SERVICE INFO – INA 0143

Fulia de alternator în sistem de roată liberă 535 0279 10

Diferențele vizuale

Fig. 2: Configurațiile înlocuite

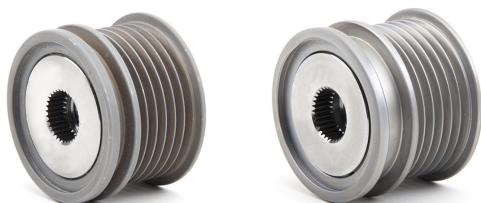
Modelele enumerate mai sus pot fi echipate cu diferite configurații de fulii de alternator în sistem de roată liberă (Fig. 2).

Noua fulie de alternator în sistem de roată liberă 535 0279 10 (Fig. 1) înlocuiește varianta anterioară.

Aceasta prezintă un arc mai puternic și îmbunătățit, capabil să acopere o gamă mai mare de neregularități în mișcarea de rotație din cadrul motorului.
